Revurdering af miljøgodkendelse

Slamdeponeringsanlæg ved Renseanlæg Vest (RAV)

J. nummer: 2026-44206

Bilag A.	Miljøteknisk beskrivelse	
Bilag B.	Kortmateriale	
Bilag C.	Oversigt over revurdering af vilkår	
Bilag D.	Lovgrundlag – Referenceliste	
Bilag E.	Liste over sagens akter	
Bilag F.	Afgørelse BTR	
Bilag G.	Afløbsplan for mellemoplæg	
Bilag H.	Aalborg Forsynings bemærkninger til fremsendte høringsudkast, med Miljøstyrelsens kommentarer	
Bilag I.	COWI's bemærkninger til fremsendte høringsudkast, med Miljøstyrelsens kommentarer

Vilkår nr.	Side	Bemærkning
H. Jord og grundvand		
Grundvandsmonitoring tilknyttet deponeringsanlægget

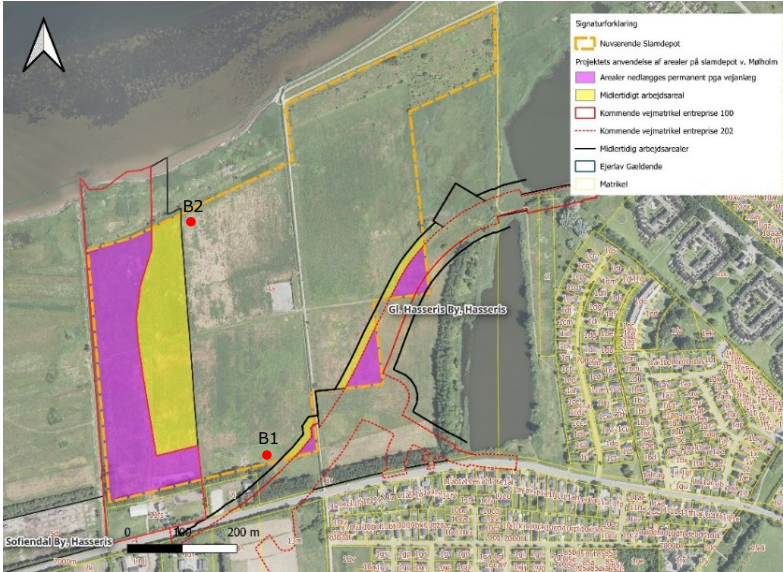
H1	20 / 51	<p>Deadline for etablering af boringer bør fastsættes til hurtigst muligt indenfor et ½ år fra afgørelsesdato og ikke kun 4 måneder. Der kan erfaringsmæssigt være lang ventetid på at få rekvireret en boreentreprenør.</p> <p>Endvidere bør Miljøstyrelsen genoverveje om det er relevant at måle på grundvandet på et deponeringsanlæg med indadrettet grundvandstryk, og der dermed sandsynligvis ikke vil være nogen nedsivning til grundvandet.</p> <p>Det er de samme placeringer af grundvandsboringer som foreslået i overgangsplanen, men Aalborg Kloak A/S foreslår, at boring B1 og B2 flyttes, så de ikke ligger indenfor kommende vejareal eller arbejdsareal for 3. Limfjordsforbindelse. Det bemærkes, at der i forbindelse med anlæggelse af 3. Limfjordsforbindelse må forventes en grundvandssænkning til stor dybde under slamudlægningsarealerne, hvor der skal anlægges en tunnel. Det er vigtigt, at denne grundvandssænkning udføres med reinfiltration så det opadrettede grundvandstryk opretholdes.</p>  <p>Miljøstyrelsen har taget bemærkningen vedrørende tidsfrist til efterretning, fristen er ændret.</p> <p>Set i lyset af at der er tale om deponering af blandet affald, og at det underliggende regionale grundvandsmagasin er udpeget i Vandplan 2021 til 2027 til drikkevandsforekomst, og at Limfjorden i vandplanerne er udpeget til god økologisk og kemisk tilstand, finder Miljøstyrelsen den pågældende monitoring hensigtsmæssig. Miljøstyrelsen mener, at det er hensigtsmæssigt at vide om forurening siver dels fra det øverste overfladenære lag og ned, samt dels ud i Limfjorden.</p>

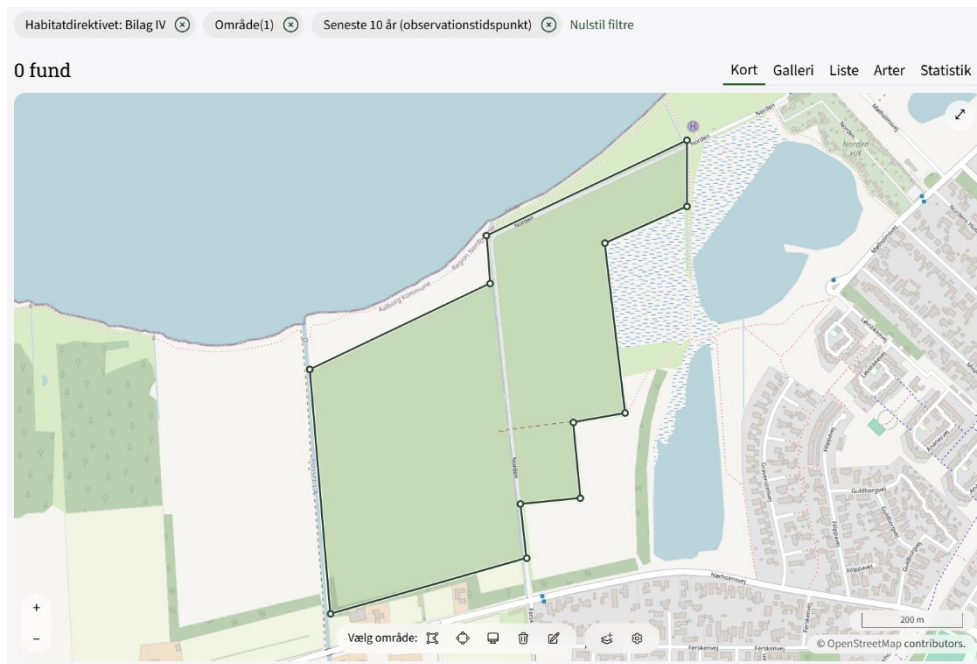
Side 36, 2. afsnit Det anføres, at søen Klostereng Lergrav nord ligger øst for deponiet og lige opad deponiet. Det er ikke korrekt. Der er minimum 60 meter.

Miljøstyrelsen har taget bemærkningen til efterretning og har ændret teksten.
